技術的検討に係わる意見と その対応について

平成21年3月27日
内閣府 沖縄総合事務局
国土交通省 大阪航空局

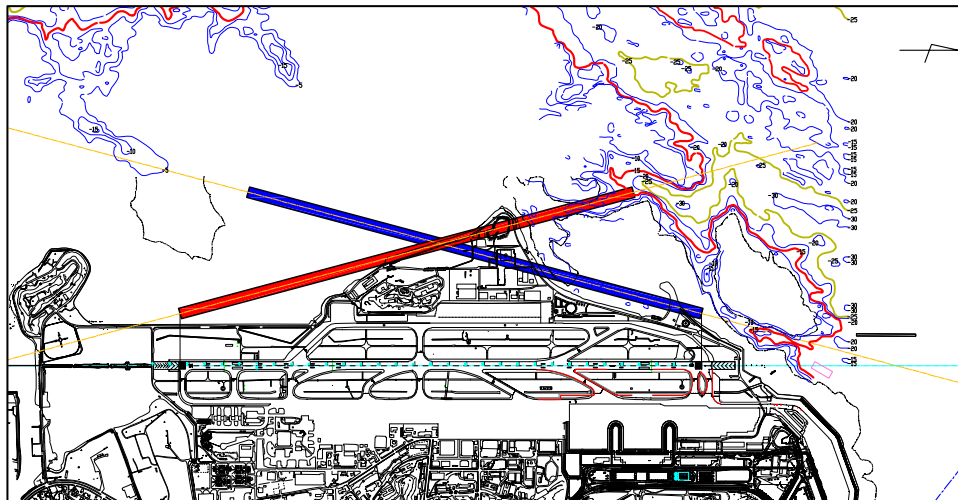
頂いたご意見	検討・対応状況
《別案が良いとするご意見》 【4】 V字配置が良いとするご意見(横風対策等) ……………《13件》 ・横風対策のためV字配置が良いのではないか。	・滑走路増設は、将来需要に対応するため、滑走路処理容量を確保するために検討しています。 ・また、現滑走路における航空機の就航率は98.6%(平成18年度)であることから、適切な滑走路方位と考え、平行滑走路が望ましいと判断しています。 ・なお、V字配置は、市街地上空に飛行経路が設定されることとなるため、騒音の悪化が懸念されます。以上の点から、V字案については配置案として適当でない判断しています。 (検討済事項)

■: A案

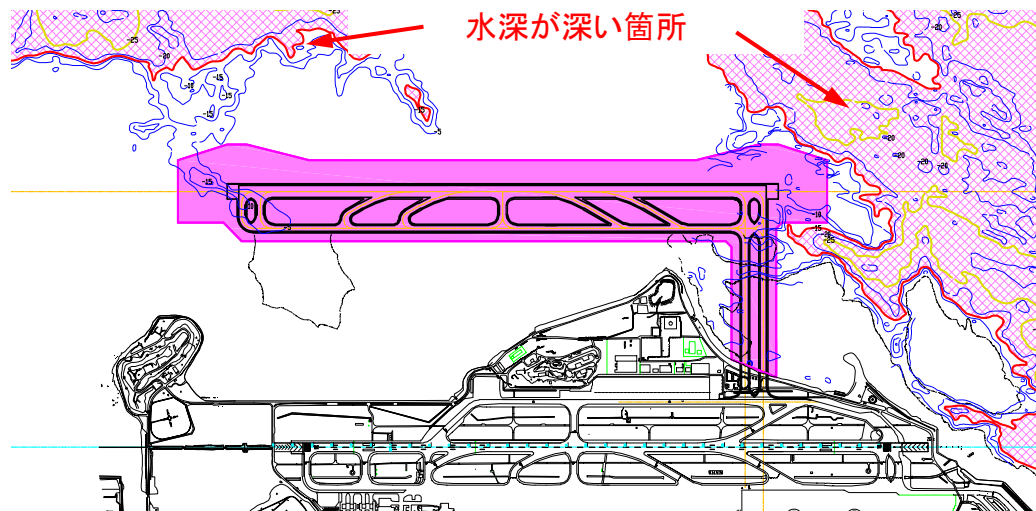
頂いたご意見	検討・対応状況
《別案が良いとするご意見》 【5】 さらに沖合が良いとするご意見（1310m案より沖合へ）……………《33件》 ・騒音の観点からさらに沖合が良い。 ・安全面からさらに沖合が良い。 《更なる検討、配慮を求めるご意見》 【37】 より沖合へ配置すべきとするご意見（騒音影響や安全面等から）……………《219件》	・2本の滑走路離隔距離1310m以上とした場合、図に示すとおり水深が深い箇所に配置することになる。よって、事業費縮減の観点から適当でないと判断しています。 ・また、構想段階では、一般的な運用である各滑走路をそれぞれ離陸、着陸に分けて使用方法を前提としているが、このような運用を行った場合、現状の騒音影響範囲が広がる可能性は少ないと考えています。なお、需要の増加により、今以上に航空機の発着回数が増えても、滑走路の運用方法の工夫等により、現状の騒音影響範囲が広がる可能性は少ないとも考えています。 ・滑走路が2本となることにより、代替機能としての確保も可能となります。また、増設A案、B案ともに安全に航空機が運航できるために必要な滑走路間隔を有しており、問題はないと考えています。 (検討済事項)

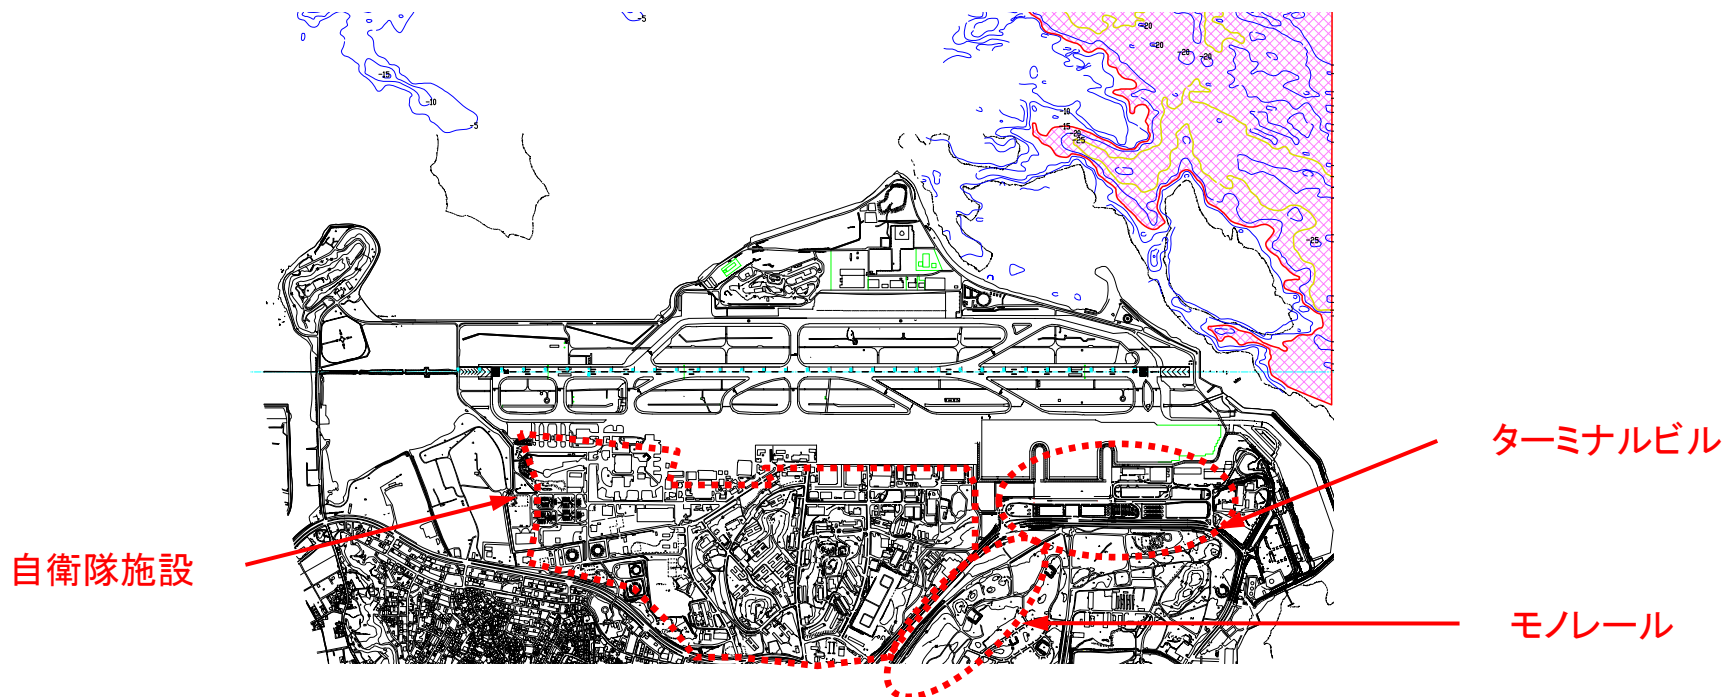
頂いたご意見	検討・対応状況
《別案が良いとするご意見》 【6】 陸地への増設が良いとするご意見……《36件》 ・サンゴ等への影響回避のため陸地に増設した方がよい。 ・漁業を含めた環境への影響を考慮する観点から陸地に増設した方がよい。	・沖合へ滑走路を増設する場合は、海域に影響が生じ、陸域に滑走路を整備する場合は、広大な用地が必要となります。 ・那覇空港の陸域（東側）には滑走路増設の余地はなく、陸域への展開は困難であることから、陸域への増設は適当ではないと判断し、沖合への増設について検討を行っています。 （検討済事項）

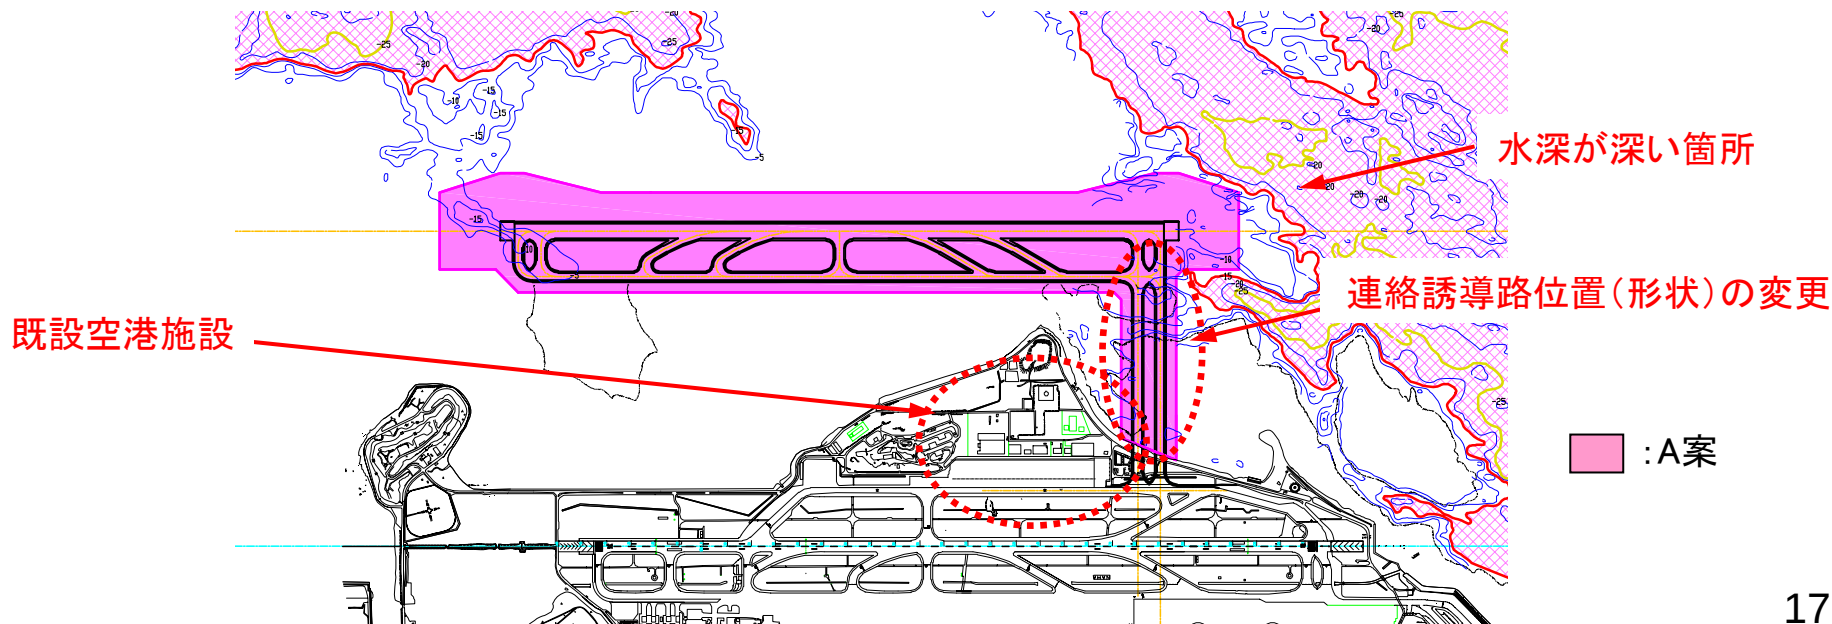
頂いたご意見	検討・対応状況
《A案に懸念があるとするご意見》 【13】 A案を改良すべきとするご意見 ……《9件》 ・北側にずらして瀬長島への影響を軽減できないか。 ・サンゴ礁生態系への影響をより軽減する案はないか。	・増設A案を、北側に移動した場合は水深の深い位置に配置することとなるため、概算事業費が高くなり、また、南側に移動した場合は、連絡誘導路の位置が滑走路端部からはずれることとなるため、円滑な交通流を確保できなくなります。 ・一方、連絡誘導路位置の変更については、南側への移動はすでに空港施設が配置されてため、それら施設の移転整備(新たな展開用地が必要)を行う必要があります。 ・よって、増設A案の大幅な変更は、配置案として適当でないと判断しています。 (検討済事項)

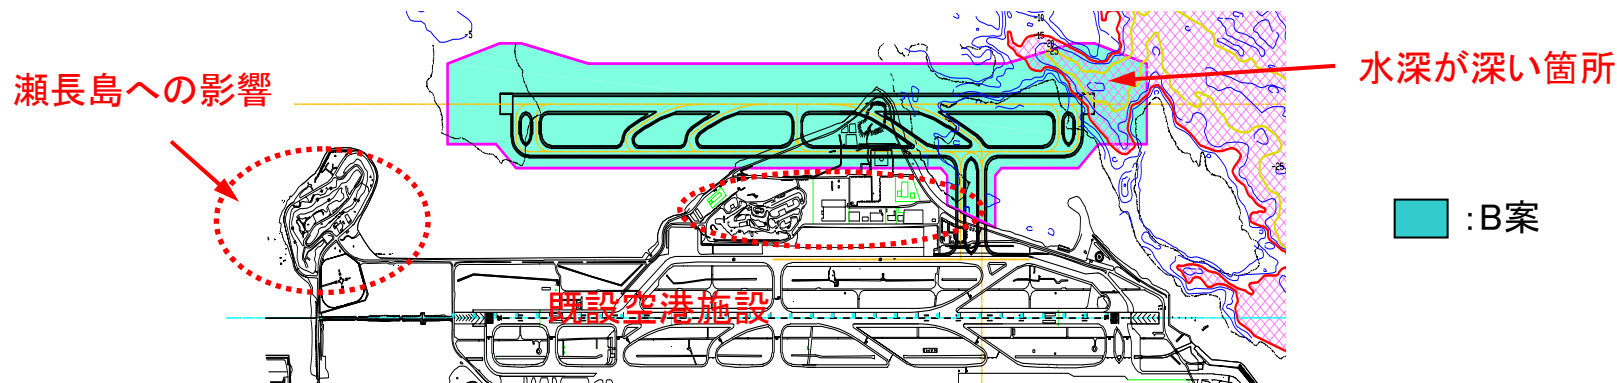
頂いたご意見	検討・対応状況
《B案に懸念があるとするご意見》 【28】B案を改良すべきとするご意見……………《7件》 ・航空機の走行の観点から、連絡誘導路を北に移動した方が良い。 ・コスト縮減の観点から、瀬長島に影響が生じない範囲で、南側に移動した方が良い。	・増設B案は、瀬長島に改変が生じない最小の滑走路間隔について、検討を行い作成した案であり、滑走路間にある閉鎖性水域において現状において干出する範囲に滞留が生じないよう、瀬長島と増設滑走路との距離を一定程度離しています。 ・また、連絡誘導路の位置は現ターミナル地域への円滑な地上走行を確保するような位置に配置しています。 ・一方、連絡誘導路位置の変更については、南側への移動はすでに空港施設が配置されてため、それら施設の移転整備(新たな展開用地が必要)を行う必要があります。 ・B案を北側に移動した場合は水深の深い位置に配置することとなるため、概算事業費が高くなり、また、南側に移動した場合は、前述のとおり、海水交換が不十分になる恐れがあります。 ・よって、増設B案の大幅な変更は、配置案として適当でない判断しています。 (検討済事項)

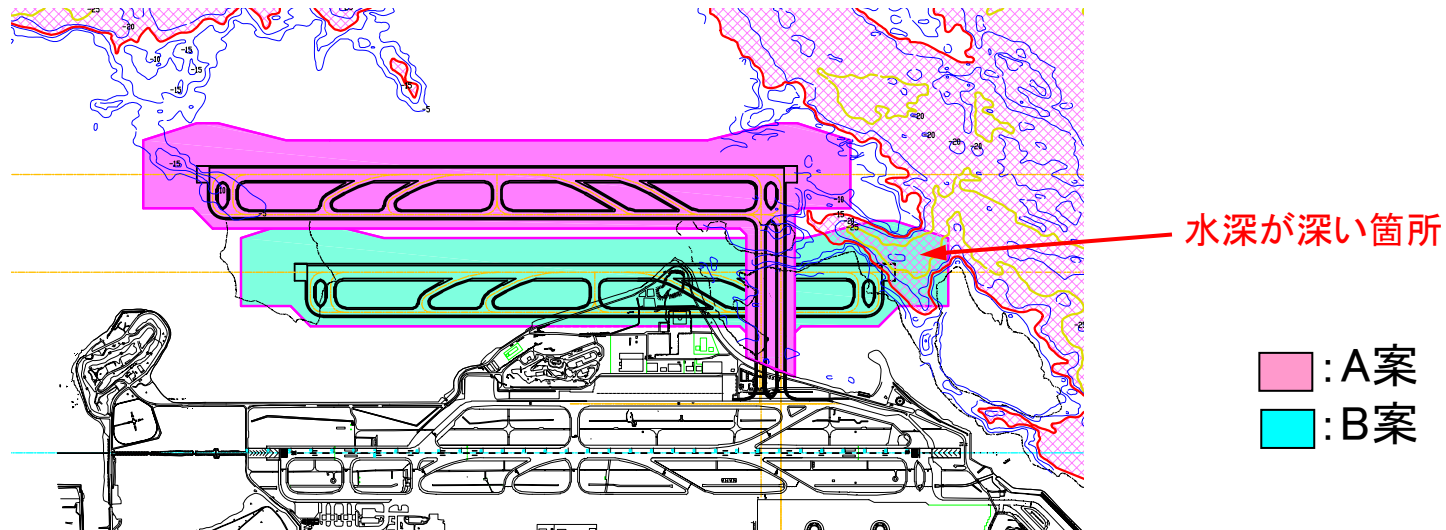
頂いたご意見	検討・対応状況
《B案に懸念があるとするご意見》 【15】工期が長いとするご意見 ……………《12件》 【16】事業費が高いとするご意見 ……………《27件》 《調査内容がわからない、疑問があるとするご意見》 【81】A案よりもB案が事業費が高いのは何故か、疑問とするご意見 ……………《82件》 【79】A案よりもB案が工期が長いのは何故か、疑問とするご意見 ……………《29件》	・増設B案は、埋立範囲の一部が北側の水深が深い箇所配置されているため、増設A案と比べて護岸規模が大きくなり、また埋立土量も多くなっています。そのため増設A案よりも増設B案の方が事業費が高く、工期も長い結果となっています。 (検討済事項)

増設A案・B案とサンゴ・藻場・干潟の分布

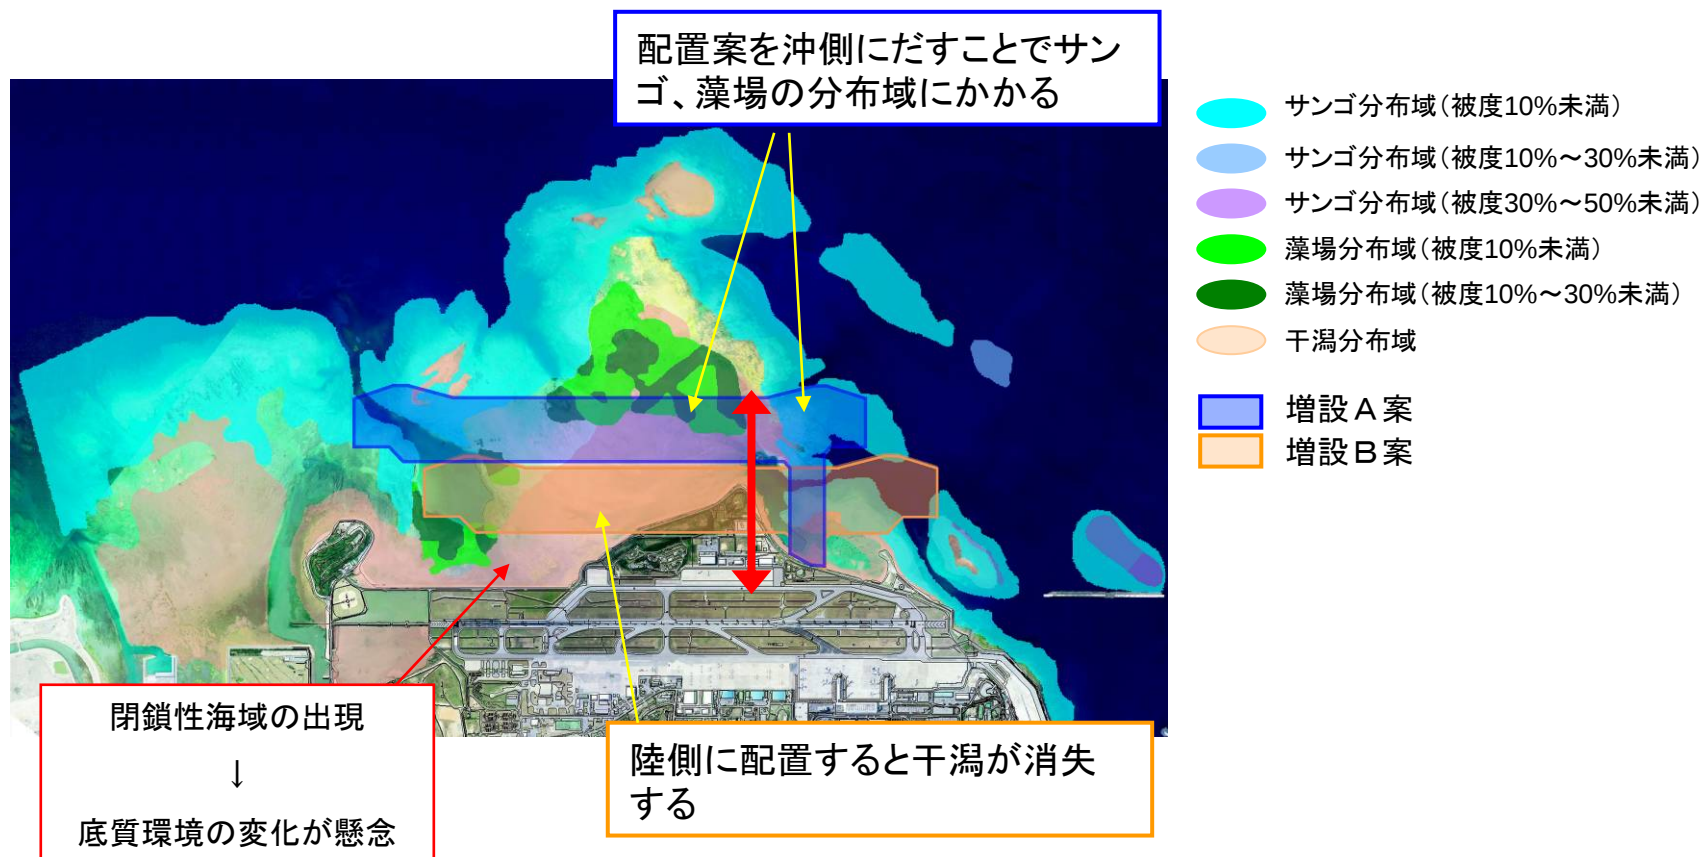
頂いたご意見	検討・対応状況
《別案が良いとするご意見》 【2】両案ともに環境面的に影響は同じとするご意見 ・自然環境への影響のリスクは、どちらも同じである。……………《15件》	・増設案を沖合に配置した場合は、サンゴや藻場への影響が生じ、陸側に配置した場合は、岸沿いの干潟域への影響が生じることになります。 ・また、増設滑走路に生じる閉鎖性海域については、通水性の確保の可否等により、海域環境に差が生じます。 ・環境面における主な違いは以下のとおりです。 [増設A案] ・サンゴ、藻場の消失面積がB案に比べ大きい。 ・サンゴ礁生態系の消失面積がB案に比べ大きい。 ・閉鎖性海域の底質環境の変化が懸念されるが、通水性を確保することで影響低減が可能と考えられる。 [増設B案] ・干潟の消失面積がA案に比べ大きい。 ・砂質干潟生態系の消失面積がA案に比べ大きい。 ・閉鎖性海域の底質環境の変化が懸念される。 (増設A案・B案とサンゴ・藻場・干潟分布の重ね合わせ図は次頁に示すとおり) (検討済事項)

生態系の類型区分と配置案の位置

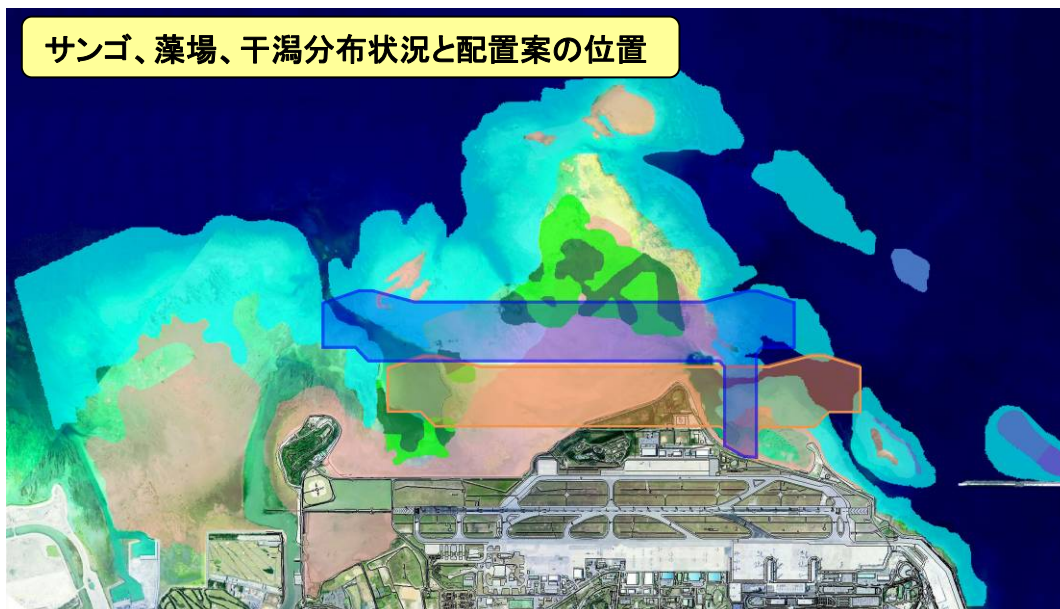
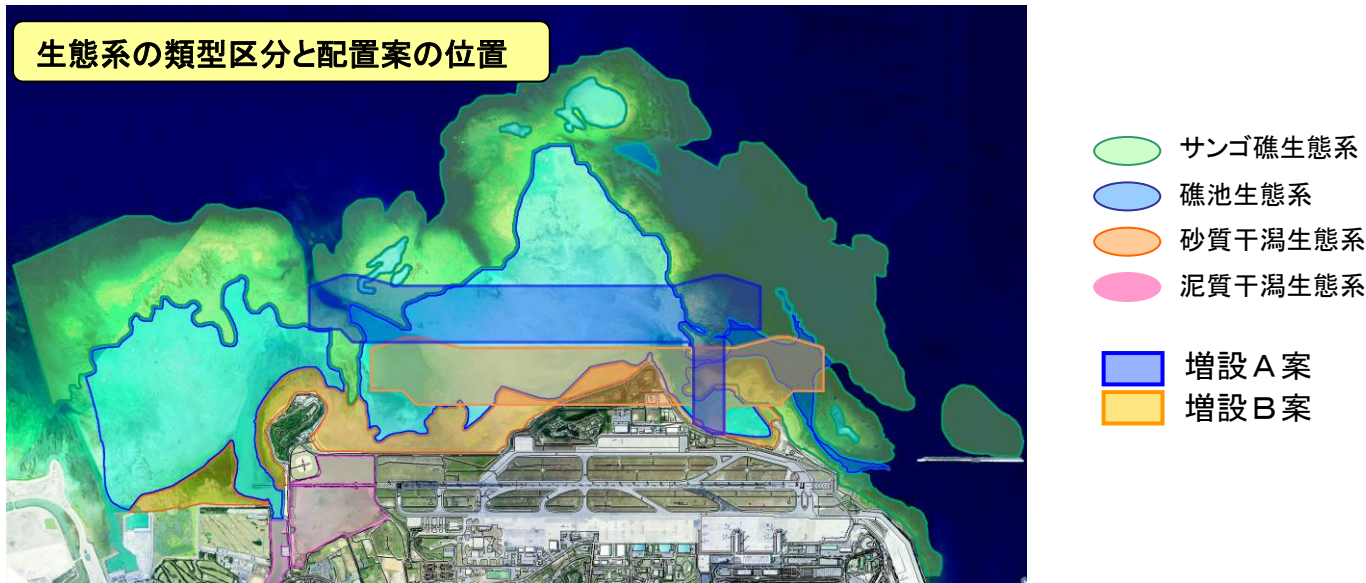
頂いたご意見	検討・対応状況
《更なる検討、配慮を求めるご意見》 【45】環境影響等について、十分に配慮すべき、詳細な調査を行うべきとするご意見(サンゴ、干潟、貴重種、騒音除く)……………《1,130件》 【48】生態系への影響について、十分に配慮すべきとするご意見……………《117件》 【49】サンゴへの影響について、十分に配慮すべき、詳細な調査をすべきとするご意見……………《171件》 【46】環境影響低減に向けた調査の実施、保全策の検討を行うべきとするご意見……………《144件》 【47】開発と環境とのバランスを計るべきとするご意見……………《35件》 【51】個別種(サンゴや藻場、干潟等)の保全対策(移植等)を実施すべきとするご意見……………《116件》 【50】干潟への影響について、十分に配慮すべき、詳細な調査をすべきとするご意見……………《29件》 《調査内容がわからない、疑問があるとするご意見》 【88】環境影響の程度が不明、具体的に示してほしいとするご意見……………《114件》 【89】生態系への影響がどの程度なのか懸念される、わからないとするご意見……………《35件》 【90】サンゴへの実際の影響がどの程度なのか懸念される、移植によりどの程度保全されるか疑問とするご意見……………《87件》 【91】藻場への実際の影響がどの程度なのか懸念されるとするご意見……………《8件》 【92】干潟への実際の影響がどの程度なのか懸念されるとするご意見……………《13件》 【93】貴重種等生物への実際の影響の程度が懸念されるとするご意見……………《3件》	・構想段階は、既存資料を基に複数案を比較検討する段階です。 ・自然環境の検討では、配置位置によって藻場や干潟等の生物生息場の消失範囲が異なることから、消失面積を基準に影響の程度を比較してきました。一方、サンゴ、藻場、干潟の価値を比較することは困難であることから、場の視点のみだけでなく、場と生物等が相互に関連した生態系についても、生物の出現状況と底質基盤から生態系を区分して消失面積の比較を行っています。(次頁以降参照)。 ・今後、事業が実施される段階において、環境影響評価法の手続きに基づき、より詳細な検討を行っていくことになります。 (今後詳細に検討する事項)

航空機騒音予測結果

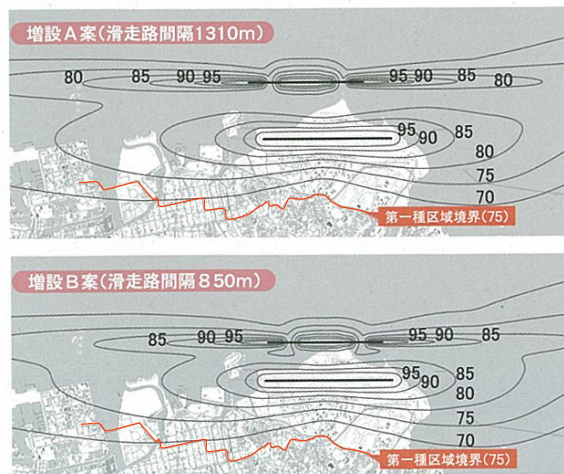
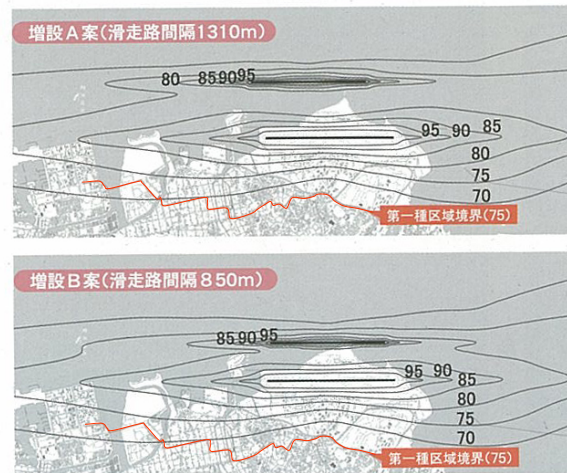
頂いたご意見	検討・対応状況
《B案に懸念があるとするご意見》 【24】 社会環境への影響が大きいとするご意見・・・《8件》 【25】 騒音影響が大きいとするご意見……………《30件》 《更なる検討や配慮を求めるご意見》 【53】 騒音影響低減に向けた運用の検討や、騒音対策を実施すべきとするご意見……………《85件》 【54】 騒音影響について、十分に配慮すべき、詳細な調査をすべきとするご意見……………《185件》 《調査内容がわからない、疑問があるとするご意見》 【95】 騒音が実際、どの程度軽減されるか疑問があるとするご意見……………《44件》	・滑走路の増設は2案とも陸域ではなく、沖合に作るという意味では、基本的に騒音問題のない空港を目指した滑走路増設計画であると考えています。 ・構想段階では、一般的な運用である各滑走路をそれぞれ離陸、着陸に分けて使用する方法を前提としているが、このような運用を行った場合、現状の騒音影響範囲が広がる可能性は少ないと考えています。また、需要の増加により、今以上に航空機の発着回数が増えても、滑走路の運用方法の工夫等により、現状の騒音影響範囲が広がる可能性は少ないとも考えています。 ・実際には様々な運用が考えられることから、騒音に配慮した運用についても引き続き検討していきたいと考えています。 (今後詳細に検討する事項)

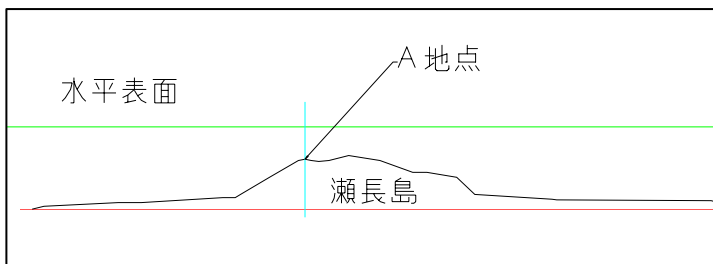
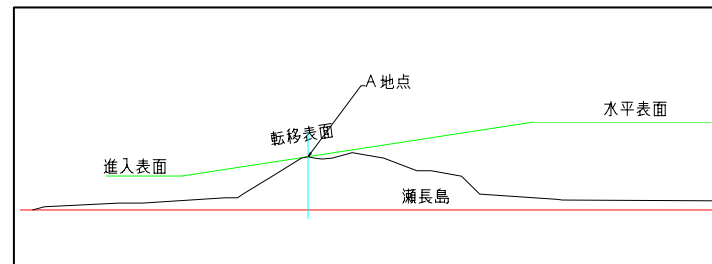
頂いたご意見	検討・対応状況
《調査内容がわからない、疑問があるとするご意見》 【96】瀬長島の建物等への影響の程度が不明とするご意見 《10件》	・瀬長島においては、増設滑走路整備後には、現滑走路における制限表面に加え、増設滑走路の制限表面の制約をうけることとなります。 各案における制約は以下のとおり。 増設A案 クリアランス約17m 増設B案 クリアランス 0m (検討済事項)
